# Adviescommissie praktijktoepassing brandveiligheidsvoorschriften

Registratienummer: 1406  
Betreft: rooksluis in tot hotel herbestemd kantoorgebouw  
Trefwoorden: Bouwbesluit 2012, logiesfunctie, rechtens verkregen niveau, herbestemming, rookvrij  
Datum: 10 september 2014  
Status: *Definitief*

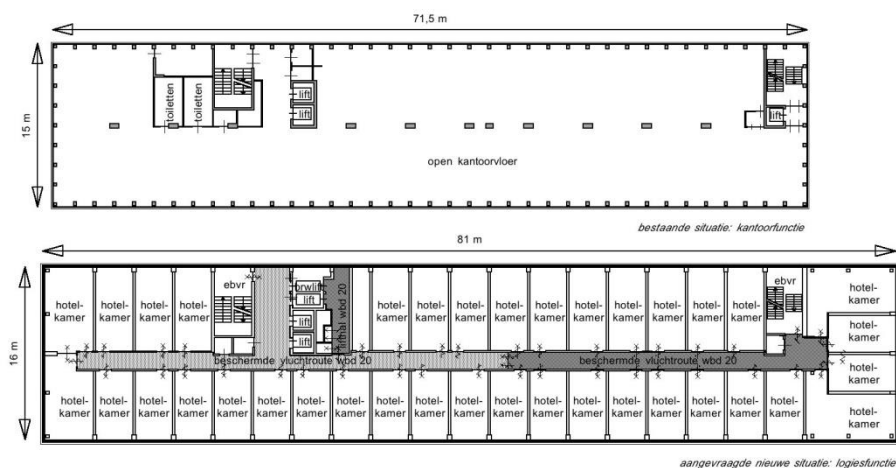
De omgevingsvergunning voor het bouwen werd in juli 2013 verleend. Hierop is de bouw gestart. Tijdens het bouwproces werd het ontwerp voor de constructie ingrijpend vereenvoudigd en aangepast. Bovendien werd besloten om de ruimten voor de liften een 'open space' karakter te geven. De brandwerende lifthal voor de brandweerlift werd daarom aan de rechterkant van de brandweerlift geprojecteerd.

teerd. Dat was mogelijk omdat de brandweerlift van twee zijden toegankelijk is gemaakt. Het trappenhuis dat eerst op de brandwerende lifthal uitkwam, kwam in de gewijzigde situatie direct uit op de hotelgang die de hotelkamers ontsluit.

De gemeente eist nu, op advies van de brandweer, dat er alsnog een rooksluis voor het trappenhuis nabij de liftkern wordt gemaakt, conform de eerder vergunde situatie.

Op de eerste tot en met de zevende verdieping zijn de rooksluizen vervallen ten opzichte van een eerder verleende omgevingsvergunning. Dat is in strijd met artikel 2.107 lid 6 van Bouwbesluit 2012. Omdat niet aan alle prestatie-eisen uit het Bouwbesluit 2012 wordt voldaan, wil aanvrager gebruik maken van de gelijkwaardigheidsbepaling uit artikel 1.3 van Bouwbesluit 2012. Als gelijkwaardige oplossing voor het ontbreken van de rooksluizen wordt aangedragen dat het gehele pand wordt gesprinklerd.

Het rookwerende voorportaal wordt bij een optreden van de repressieve dienst van de brandweer gebruikt als ruimte om aan te sluiten op een droge blusleiding. Bij het betreden van de brandruimte zal hierbij de deur in geopende stand blijven staan. Indien het rookwerende voorportaal valt, betekent dit dat de rook onbeperkt tot het trappenhuis kan toetreden. Dit bemoeilijkt de hulpverlening. Op

tekening staat de brandslangaansluiting in het trappenhuis aangegeven. Conform NEN 1594 lid 4.2.2.2 'Plaatsing brandslangaansluiting' dient deze in de toegangsluis van een trappenhuis en niet in het trappenhuis zelf te zijn aangebracht.

Gemeente eist dat het trappenhuis op de eerste tot en met de zevende verdieping wordt voorzien van een rooksluis, zoals getekend in het reeds vergunde plan. In de gewijzigde vergunningaanvraag is deze "beschermd voorhal" van de brandweerlift verplaatst naar de andere toegang van de brandweerlift. Dat door deze hal in het oorspronkelijke plan een voorhal voor het trappenhuis aanwezig was, is subsidiair. Deze hal is niet vereist.

De door de brandweer aangehaalde brochure 'Vluchten bij brand Bouwbesluit 2012' geeft op pagina 13 duidelijk aan dat de rooksluis een verkeersruimte mag zijn waardoor een beschermde vluchtroute voert met een lengte van ten minste twee meter. In het Praktijkboek Bouwbesluit 2012 wordt voor een logiesfunctie dezelfde interpretatie gegeven op pagina 110 en in figuur 38. De bedoelde verkeersruimte/hotelgang voldoet hier volledig aan.

In artikel 4.2.2.2 van NEN 1594 staat letterlijk: *"Een brandslangaansluiting moet op iedere verdieping in een trappenhuis zijn aangebracht; indien een toegangsluis aanwezig is moeten de brandslangaansluitingen in een toegangsluis van een trappenhuis zijn aangebracht."* De door de brandweer gegeven interpretatie van dit artikel is daarmee onjuist en verdraaid.

Omdat er in de bestaande situatie (het kantoorgebouw < 20 m) voor het desbetreffende trappenhuis in de linkerkern geen brandweerlift, noch een 'sluis' voor het trappenhuis aanwezig is (=actueel kwaliteitsniveau), mag worden teruggevallen op de ondergrens van het rechtens verkregen niveau, te weten: het niveau bestaande bouw. De voorschriften voor bestaande bouw schrijven geen brandweerlift, noch een sluis voor de brandweerlift, noch een sluis voor het trappenhuis voor. Dit betekent dat in dit geval een sluis voor de brandweerlift volgens Bouwbesluit 2012 niet verplicht is. De verantwoordelijkheid voor het al dan niet realiseren van een dergelijke 'rooksluis' voor het trappenhuis in de linkerkern ligt derhalve bij de aanvrager. Het ontbreken daarvan vormt zodoende geen weigeringsgrond voor de omgevingsvergunning voor het bouwen.
